高枝電動バリカン DKR-0330T-BK / DKR-1030T-BK 部品価格表

高枝電動バリカン DKR チルト付 DKR-0330T-BK / DKR-1030T-BK 部品一覧

注意事項

■仕様変更の内容

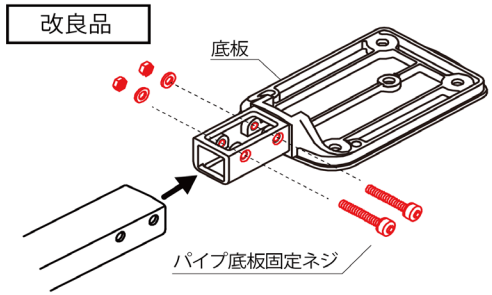
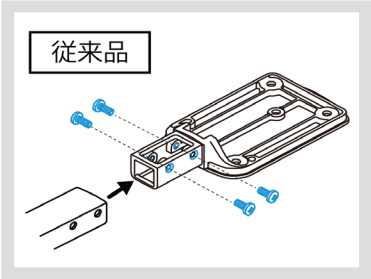
ガタつきの原因である、パイプと底板を固定するネジの緩みを発生させにくくするため
底板の２本のネジを貫通させてボルトナットで締める方法に変更しました。
※従来品は４本のネジで留めています。

「角パイプセット」及び「パイプ底板固定ネジ」は、従来品・改良品の互換性がありません。
お取替時にはご注意下さい。

改良品用部品をご購入下さい。従来品用は適合しません。

従来品用部品・改良品用部品どちらもご使用頂けますが、ガタつきが気になる方は
改良品用部品の購入を推奨します。

※改良品用部品を取り付ける場合、新しい「DKR 黒底板セット (999DKR10B)」を
ご購入の上、従来本体の底板と交換して頂く必要があります。
